改善箇所説明図

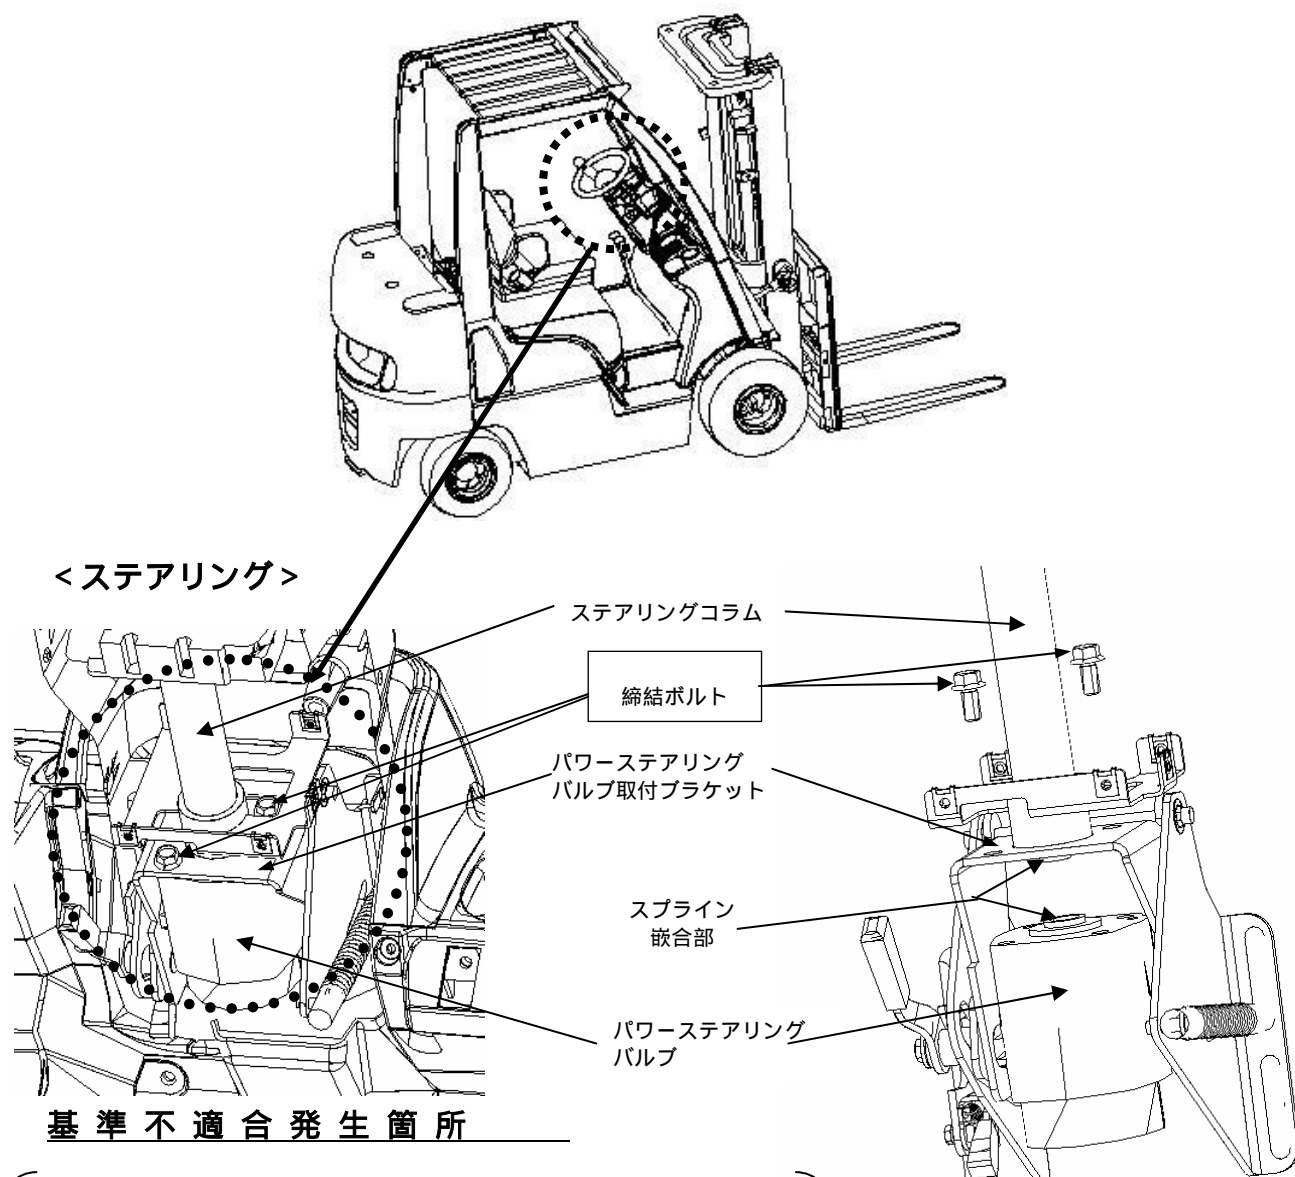
パワーステアリングバルブ取付ブラケットの締結ボルトの締付力が不足しているため、走行時の振動等により当該ボルトが緩むものがある。そのため、そのまま使用を続けるとステアリングコラムとパワーステアリングバルブのスプライン部の嵌合が不十分となり、最悪の場合、操舵できなくなるおそれがある。

全車両、締結ボルトを対策品（パネ座金付タイプ）に交換し、ネジロック材を塗布して、変更した締付トルクで締め付ける。

締結ボルト先端に、白ペイントを塗布する。
